Sogndal kommune  
Postboks 153  
6851 SOGNDAL

### **Merknad til detaljreguleringsplan for tilkomstvegen til Sogndal transformatorstasjon**

Figur 3.6: Prinsipp for avtaking og mellomlagring av frøbankjorda

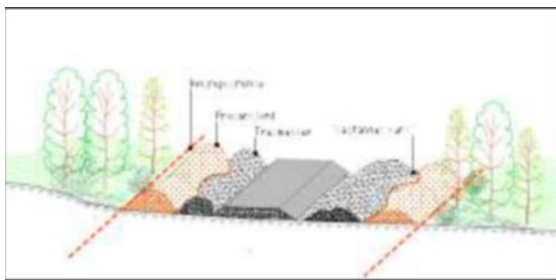
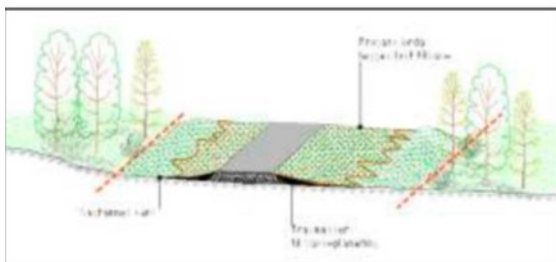
Det er transportert vekk ca. 6000 kubikkmeter matjord, deler av dette er henta frå dyrka areal og deler frå beiteareal utafør vegtraseen til trafostasjonen. Denne matjorda vart transportert for bruk til bygging av rasvoll på Tuftene, langt utanfor underteikna sin eigedom. Jorda vart seinare køyrd vidare til transformatorstasjon oppe på Hagafjellet. Denne jorda er det bruk for til tilsteling at av arealet utafør vegtraseen til trafostasjonen, som har vore øydelagt på grunn av anleggsaktiviteten.

Statnett har ikkje handsama matjorda i samsvar med krava i detaljreguleringsplan. Statnett har heller ikkje stelt til at sideareal og jordbruksvegane som har vorte øydelagde under anleggsarbeidet. Desse krava kan underteikna ikkje sjå er vidareført i den nå framlagde reguleringsplanen. Dersom reguleringsplanen blir endra til slik som den no er lagt fram medfører dette at Statnett ikkje trengde følgja den opphavelige reguleringsplanen på desse punkta.

- Frøbankjord og andre laumassar langs veglinja, så langt det er mogleg
- Øverste 10 – 20 cm av frøbankjorda vert teken av og lagra i eigne rankar
- Rankane med frøbankjord skal ikkje blandast med andre traumassar
- Ved avtaking av frøbankjorda bør overgangen til urørt terreng vere uregelmessig eller «sagtanna» slik at grensa mellom rørte og urørte areal i det ferdige veganlegget vert viska ut.

- Frøbankjorda skal leggjast tilbake på same avsetjing langs veggen som den vart henta frå.
- For å dempe frødigheita skal frøbankjorda leggjast tilbake så tynt som mogeleg
- For å unngå tydeleg skilje som kan hemme vasstransporten til frøbankjorda, skal frøbankjorda «rotast ned i» massane i underlaget.
